Extrait du Registre des délibérations du Conseil de Communauté

Rapport n° 7 - Avis de la Communauté Urbaine Grand Besançon Métropole sur la mise en compatibilité du PLU de Besançon dans le cadre de la déclaration d'utilité publique du projet d'aménagement de la RN57

Rédacteur	Stéphanie HENRICOLAS
Objet de la réunion	Aménagement de la RN57 entre les Boulevards et Beure Mise en compatibilité du Plan Local d'Urbanisme de Besançon – Examen conjoint
Date	28/01/22
Lieu	Besançon - Pôle Viotte
Participants	Grand Besançon Métropole / Ville de Besançon – Pascal Millard – Mickaël Obin Chambre d'agriculture – Delphine Montel Chambre de commerce et d'industrie – Tarek Zouabi DRAC/UDAP – Brigitte Mulin DREAL BFC – Hélène Feuvrier DDT – Stéphanie Henricolas – Charles Legros
Absents / Excusés	Chambre des Métiers et de l'Artisanat Conseil Régional Conseil Départemental

Mise en compatibilité du Plan Local d'Urbanisme de Besançon

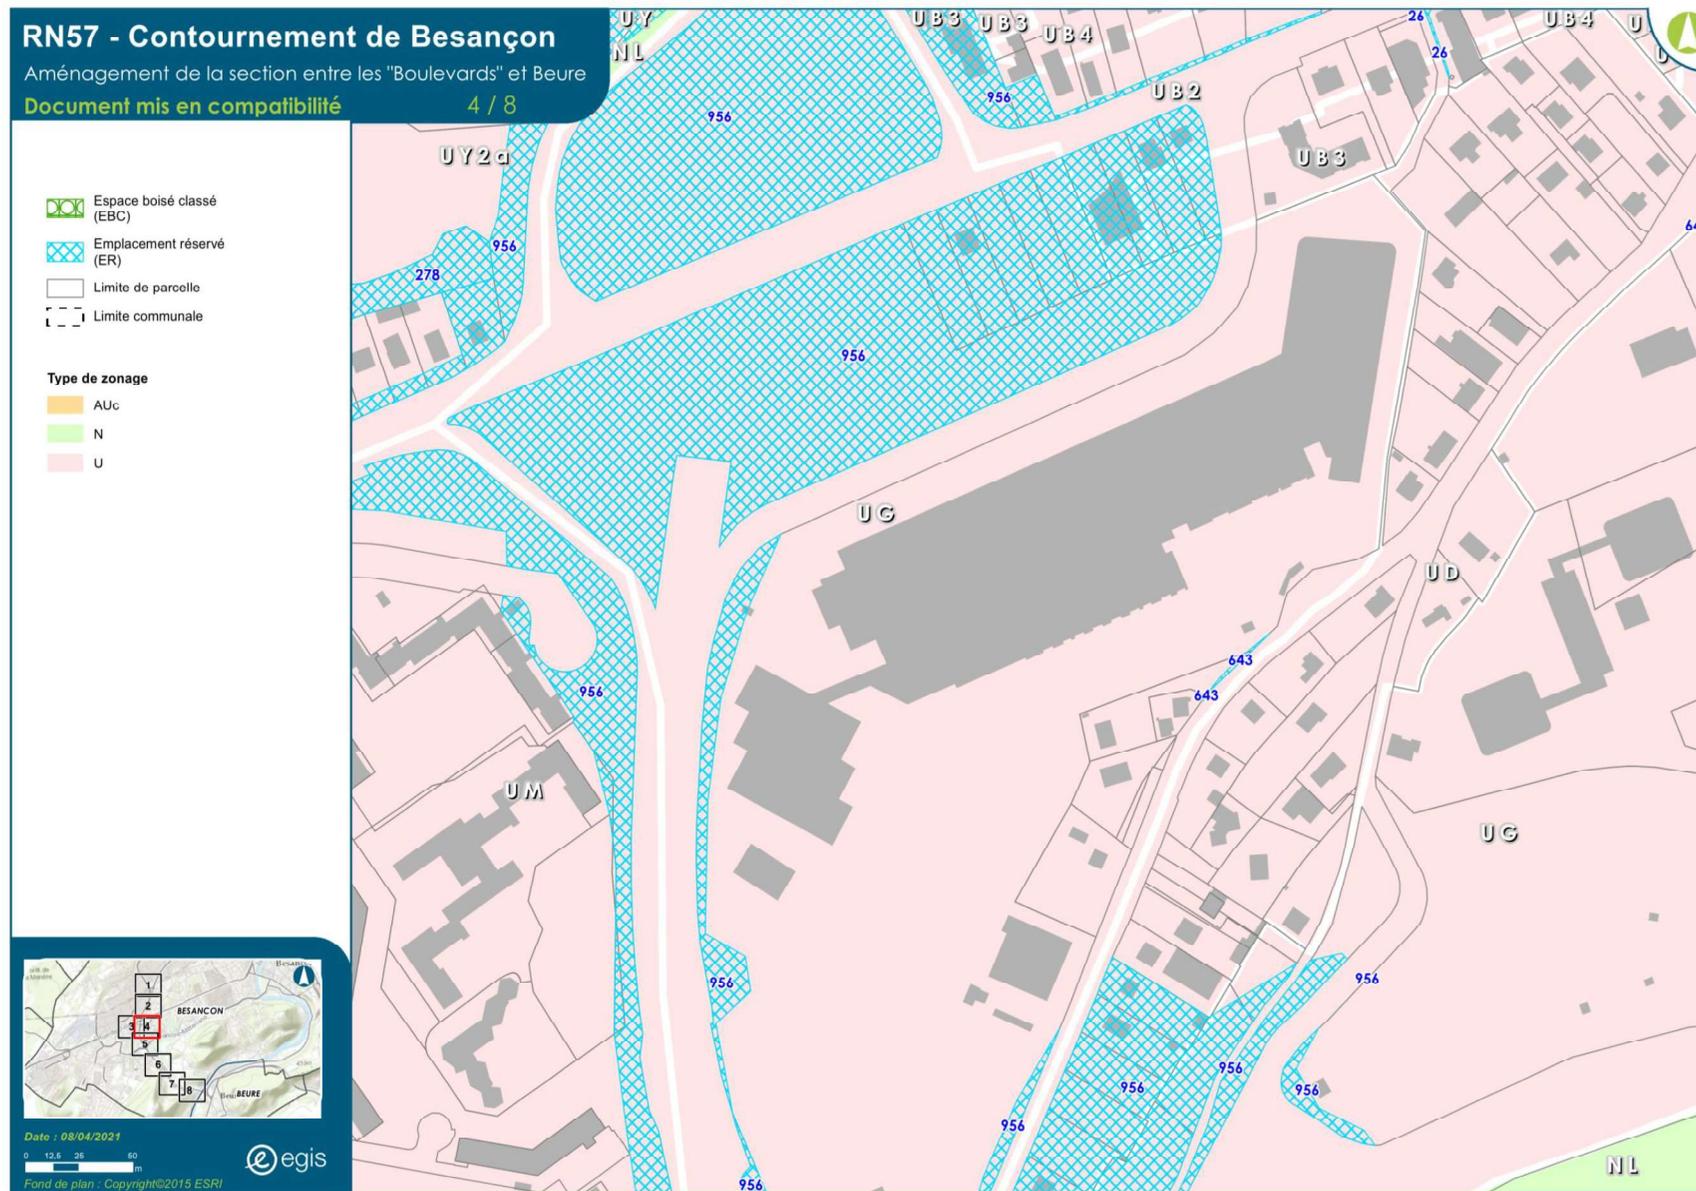
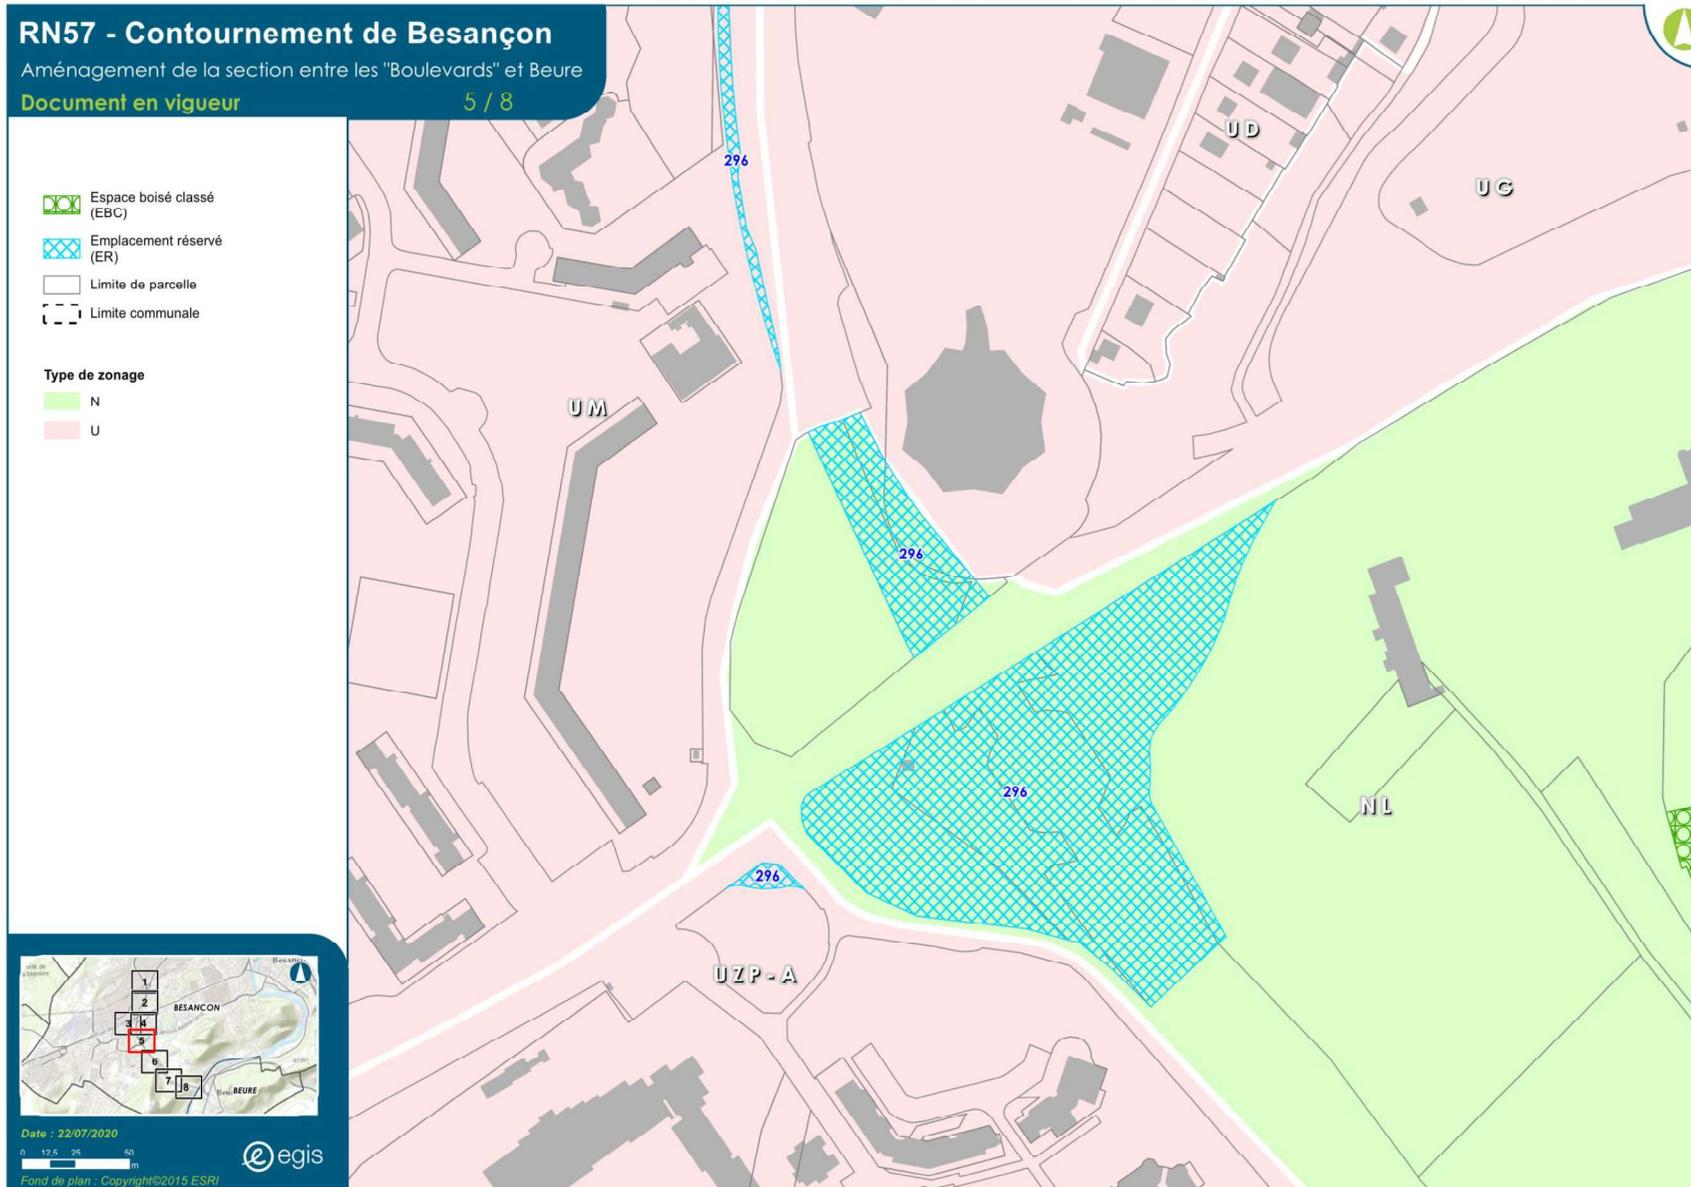
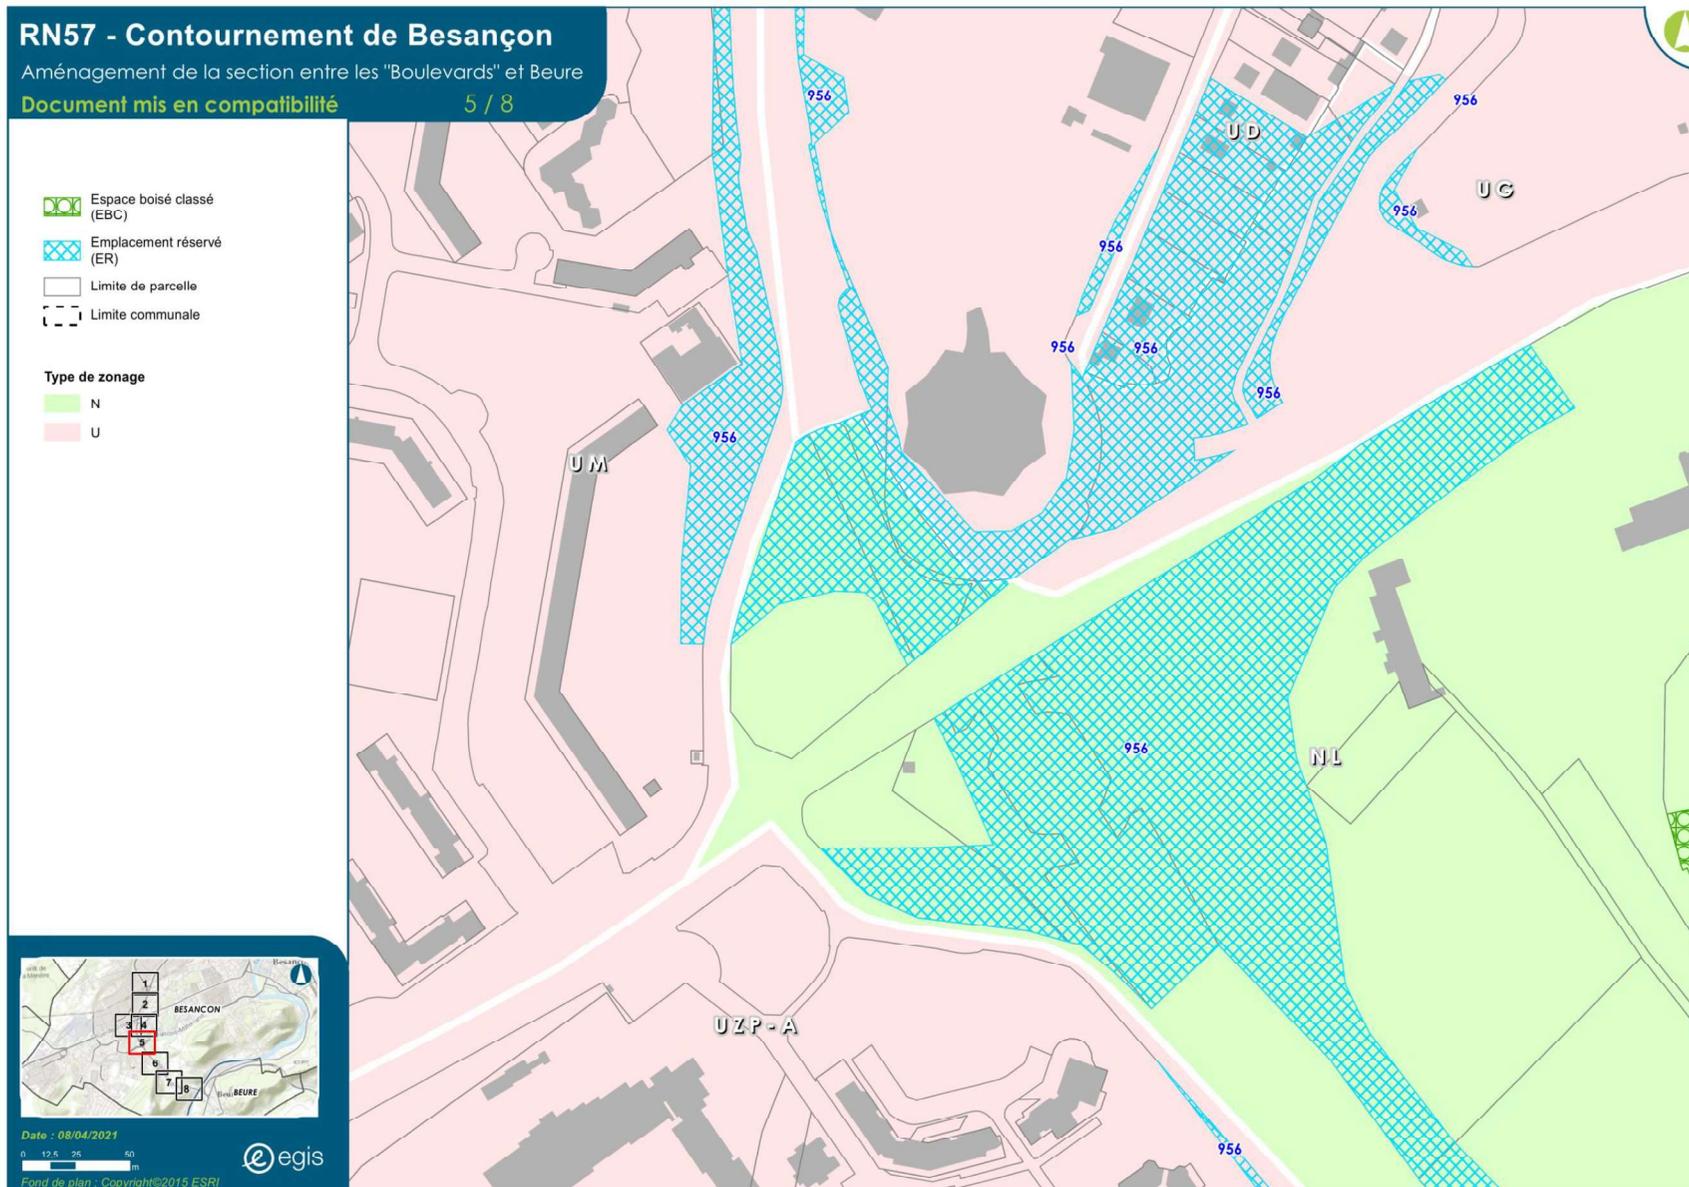
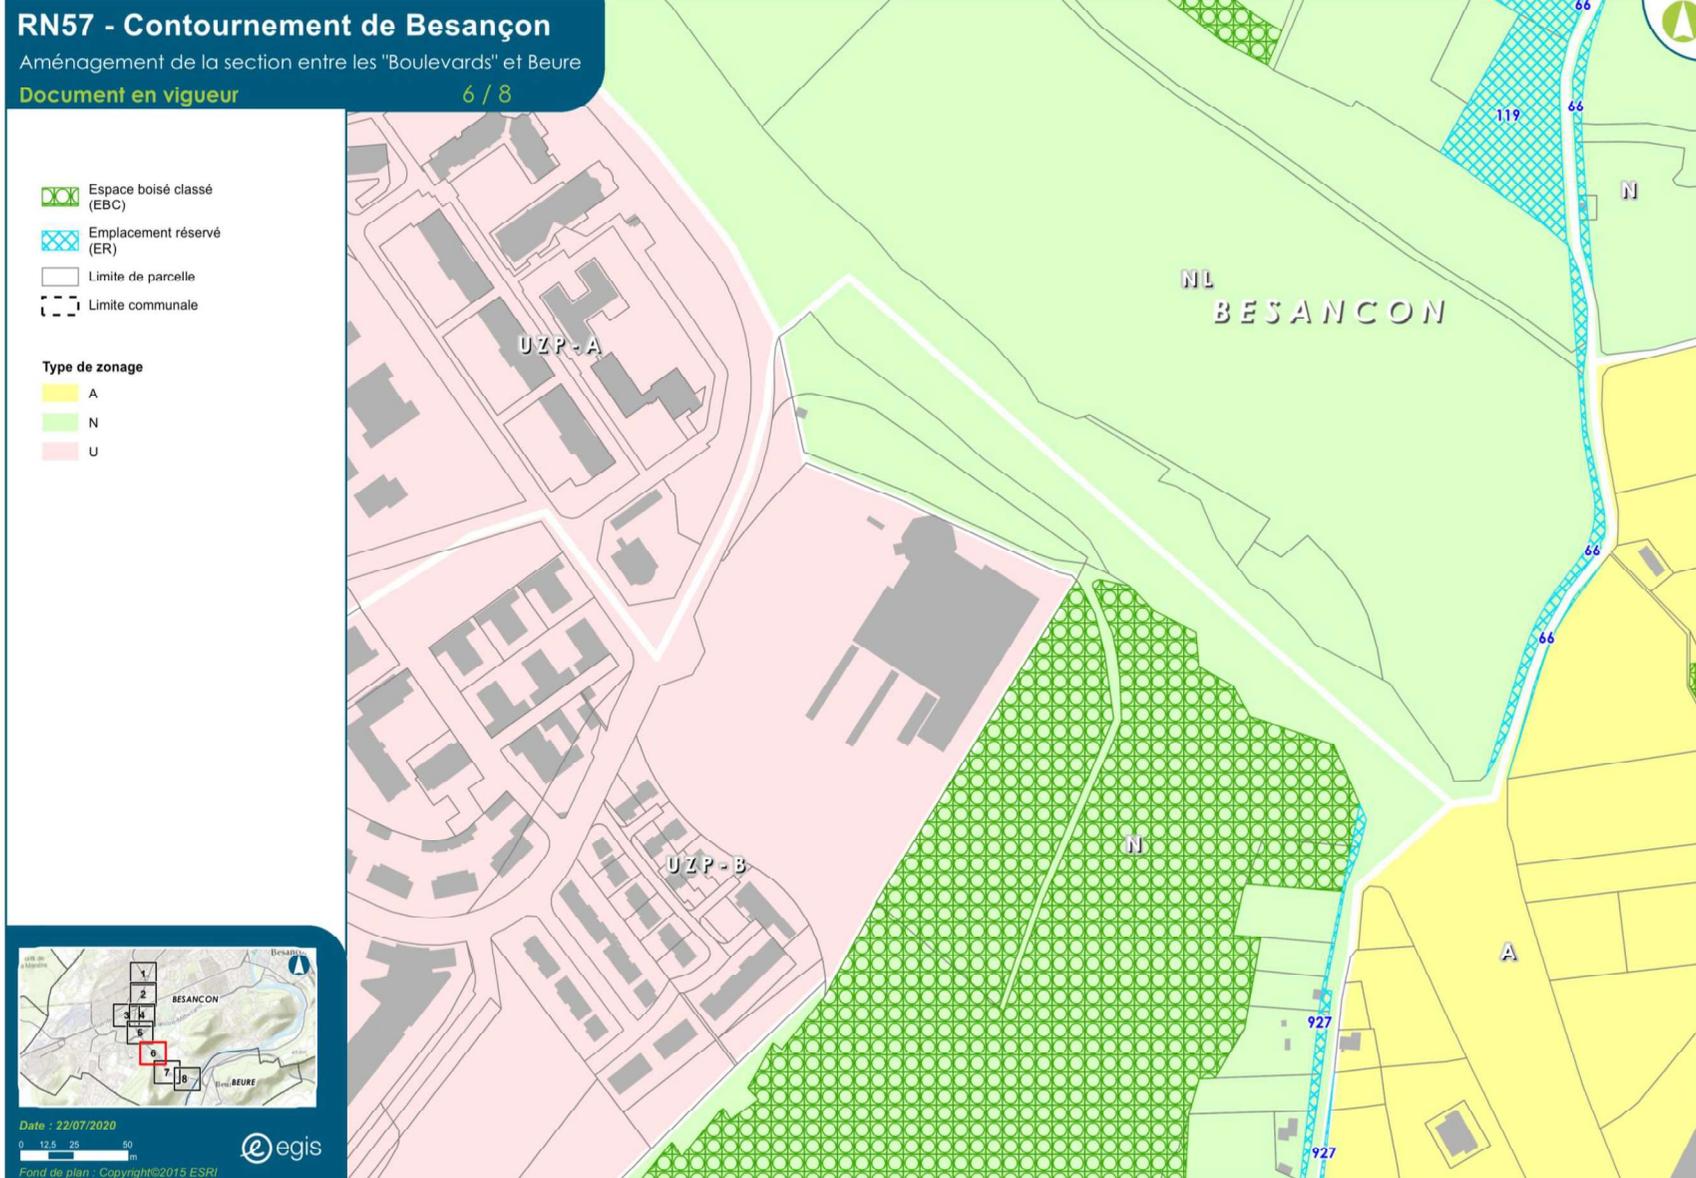
GBM rappelle que les discussions sur le projet ont déjà eu lieu et souhaite que les avis émis par GBM et la ville de Besançon soient pris en compte. GBM fait part ensuite de ses observations sur les 8 planches figurant dans le dossier de DUP.

GBM précise également que l'emplacement réservé situé le long des constructions du quartier de Planoise est actuellement affecté à des insertions paysagères et souhaite que les plantations soient préservées. GBM insiste sur l'enjeu de limitation de fracture urbaine. GBM rappelle la nécessité de dissocier la voirie et la partie qui correspond à l'insertion paysagère et le fait qu'intégrer une infrastructure routière dans un tissu urbain constitue un défi qui nécessite de faire appel à une équipe pluridisciplinaire afin que les espaces périphériques à l'ouvrage soient traités de manière qualitative.

La DREAL indique qu'un emplacement réservé a été créé afin de garder la possibilité de faire une aire de contrôle pour les poids-lourds. Cette aire de contrôle serait mutualisée pour servir de stationnement aux serres de Monsieur Dussert et à Emmaüs (une concertation spécifique avait eu lieu avec ces deux activités). La DREAL précise que lors de la réunion du Comité de Pilotage du projet qui a eu lieu le 10/11/2021, la question du maintien de l'aire de contrôle a été discutée ; le Préfet avait notamment souligné à cette occasion que les contrôleurs des transports terrestres doivent pouvoir assurer leur mission de contrôle sur des espaces dédiés et adaptés, et que pour l'État, le maintien de cette aire de contrôle est nécessaire. Il a donc été décidé lors de cette réunion qu'au stade de la DUP, l'aire de contrôle des poids-lourds soit conservée dans le dossier pour préserver l'avenir et que le choix final serait fait en concertation avec les cofinanceurs après la DUP, au vu des remarques qui auront été émises pendant l'enquête.

La DDT s'étonne également que le STECAL soit délimité au sein de l'emplacement réservé qui gèle tout projet autre que celui d'intérêt général et précise que le STECAL ne répond que partiellement aux exigences de l'article L151-13 du code de l'urbanisme dans la mesure où le règlement ne précise pas la hauteur autorisée, ni les règles d'implantation par rapport aux limites séparatives. La DDT indique, en outre, que le projet de construction envisagé au sein du STECAL est situé dans la zone tampon de la RN57 issue de l'article L111-6 du code de l'urbanisme qui interdit toute construction en dehors des espaces urbanisés ; mais elle considère, au vu de la desserte de la parcelle par les réseaux, de la présence de constructions à proximité que le projet est situé dans un espace urbanisé et que l'article L111-6 précité n'est pas applicable en l'espèce.

- la suppression de l'emplacement réservé n°296 ;
- la modification de l'emplacement réservé n°2 ;
- la modification de l'emplacement réservé n°15 ;
- la modification de l'emplacement réservé n°26 ;

- la modification de l'emplacement réservé n°31 ;
- la modification de l'emplacement réservé n°57 ;
- la modification de l'emplacement réservé n°66 ;
- la modification de l'emplacement réservé n°68 ;

- la création de l'emplacement réservé n°956 dédié à la voie de contournement selon la bande de déclaration d'utilité publique associée au projet d'aménagement de la RN57 entre les « Boulevards » et Beure ;

- la réduction de deux secteurs d'espaces boisés classés, par d'une part, la suppression de 327 m², et d'autre part, la suppression de 885 m² d'EBC ;
- la délimitation d'un secteur de taille et de capacité d'accueil limitées (STECAL) au sein de la zone N, noté N1.
